Objednatel: Městská část Praha - Čakovice	IČ 002 31 291
Zhotovitel: Společnost pro Dostavbu ZŠ Čakovice CL-EVANS, VISTORIA	IČ 267 68 607, IČ 251 10 977
ZMĚNOVÝ LIST č. 09	SMLOUVA O DÍLO č. EI-647/21 (obj.431/21) ZE DNE 03.11.2021
PROJEKT:	„Dostavba a rozšíření ZŠ Dr. Edvarda Beneše, Praha – Čakovice – Etapa A“
LOKALIZACE ZMĚNY:	Odstranění stávajících říms přílehlajících objektů ve 4.NP, změna střešní krytiny
DATUM:	10/2022
ZATŘÍDĚNÍ CHARAKTERU ZMĚNY :	5222 ZZVZ
Následující změna mění předmět výše uvedené smlouvy a odsouhlasenou dokumentaci.	
<p>POPIS A DŮVOD ZMĚNY:</p> <p>V oblasti napojení stávajících střešních ploch a střechy nového objektu, došlo při zahájení prací na těchto etapách k několika zjištěním, které bylo nutno dořešit v rámci revize PD a jejího dílčího doplnění.</p> <p>1. ŘÍMSA PLECHOVÉ VALBOVÉ STŘECHY (nová budova) - cca 34m</p> <p>při zahájení ubourání stávající římsy a jejím odhalení bylo zjištěno, že stav vazníků a jejich technické řešení je jiné, než které předpokládal projekt. Stávající vazníky neumožňují pouze "ubourání" římsy, jak definuje stávající PD. Před samotným ubouráním je nutno provést sanaci stávající skladby pod střechou a následné ztužení vazníků. B

2. VÝMĚNA STŘEŠNÍ KRYTINY PLECHOVÉ VALBOVÉ STŘECHY A NOVÉ ÚŽLABÍ - cca 140m2

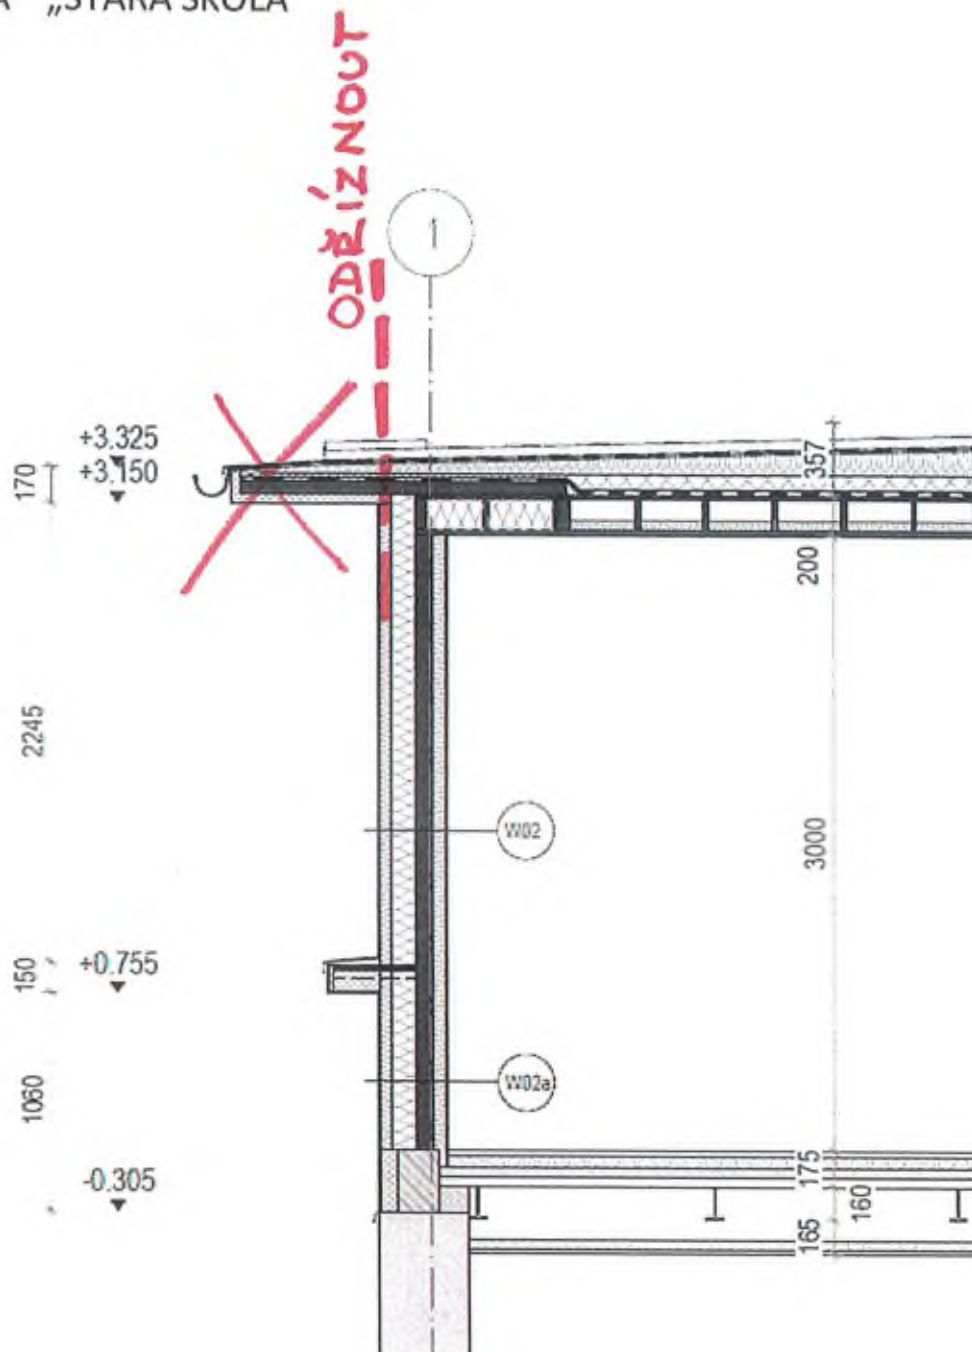
stávající plechová krytina neumožňuje vzhledem ke svému stavu a typu provedení, spolehlivé a dlouhodobě funkční napojení na nově budované ventilační šachty pro VZT jednotky. Bylo rozhodnuto, že plechová krytina valby bude vyměněna v celé ploše za folii mPVC, která bude provedena i na konstrukce šachet. Tím bude dosaženo sjednocení povrchů, které umožní provést náročné detaily v nejlepší možné kvalitě. Současně s výměnou střešní krytiny bude vytvořeno vyspádované úžlabí za monolitickou atikou nového objektu, které umožní odvodnit prostor mezi valbou stávající střechy a plochou střešou nového objektu.

1.	Demontáž stávající krytiny valby (vzhledem k typu krytiny a jejímu stáří, nebylo možné vytvořit klempířské detaily napojení nových konstrukcí pro VZT, bylo rozhodnuto o záměně krytiny valby na mPVC)	<ul style="list-style-type: none"> - demontáž stávajících plechových nároží pro budoucí zpětné použití - demontáž stávající plechové falcové krytiny a podkladní izolace
2.	Vytvoření nového úžlabí za novou atikou (aktuálně v PD neřešeno)	<ul style="list-style-type: none"> - tesařská konstrukce úžlabí
3.	mPVC folie	<ul style="list-style-type: none"> - nová mPVC folie s podkladní vrstvou - zaizolování úžlabí - izolace mPVC na tesařských konstrukcích šachet VZT - zpětná montáž nároží viz.bod č.7

NÁSTAVBA „STARÁ ŠKOLA“

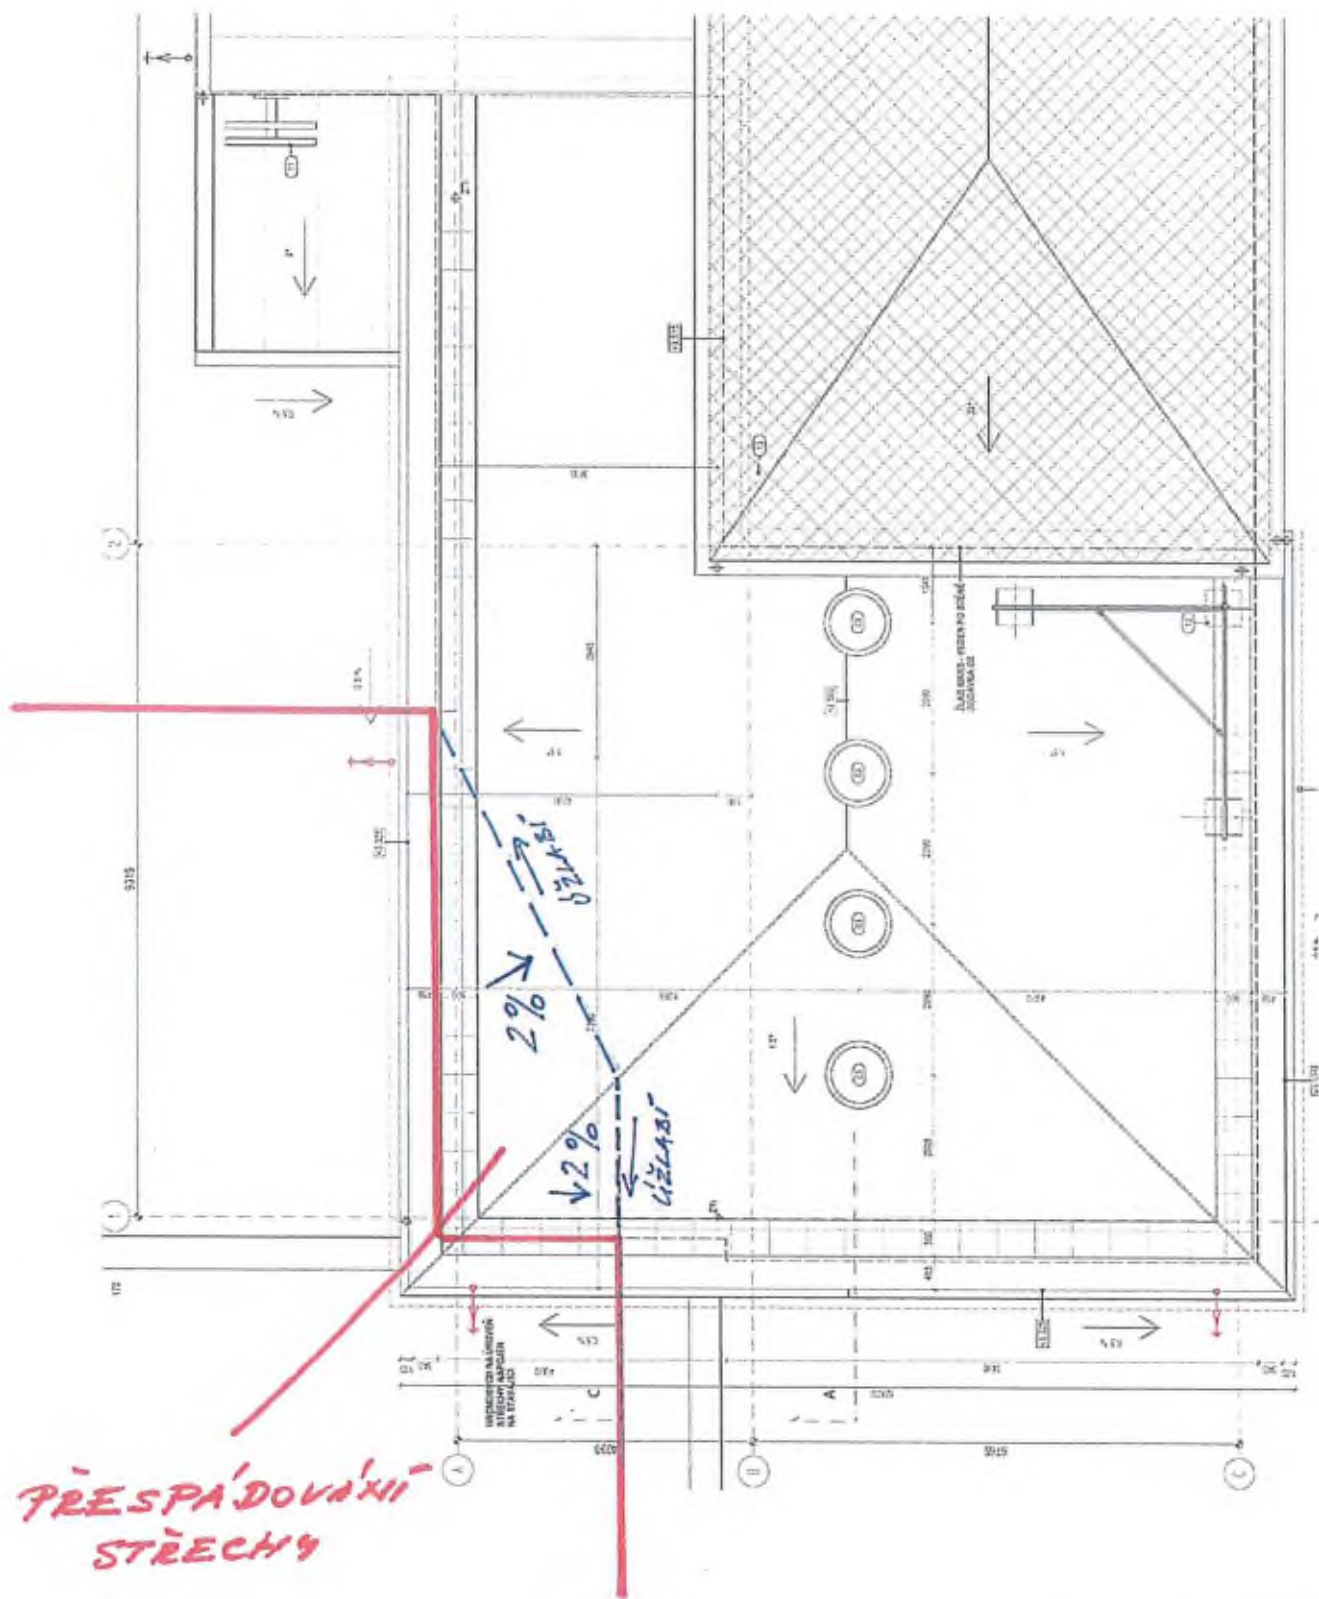
při zahájení ubourání římsy a jejím odhalení bylo zjištěno, že římsa je tvořena dřevěným roštem s obložením z dřevěných desek. Před demontáží bylo nutné analyzovat a zjistit způsob nosného rámu. GP ve spolupráci s archívem investora zjistil způsob vyložení rámu a desek a bylo odsouhlaseno, že římsa se může odříznout. Po realizaci monolitu nového objektu, bude stávající střecha upravena a nově přespádována směrem k nově ukončeným žlabům.

Fáze	Popis činnosti	Pracovní postup
1.	Provedení sond, odhalení konstrukcí	<ul style="list-style-type: none"> - demontáž stávajícího obložení nosného rámu římsy - sondy na ploché střeše, zjištění způsobu odvodnění a spádování ploché střechy
2.	Přespádování žlabů	<ul style="list-style-type: none"> -zajištění přístupu k těžko dostupným místům - nutno demontovat a přespádovat stávající dešťové žlaby
3.	Demontáž římsy	<ul style="list-style-type: none"> - demontáž klempířských prvků - opatrné uvolnění folie - postupné odříznutí dřevěné konstrukce římsy
4.	Přespádování ploché střechy objektu stávající "staré" školy	<ul style="list-style-type: none"> - odstranění kačírku na střeše - demontáž hromosvodu - demontáž klempířských prvků, perforovaných lišt - vyčištění povrchu, montáž spádových klínů - realizace foliové mPVC krytiny včetně viplanového lemování - zpětná montáž hromosvodu
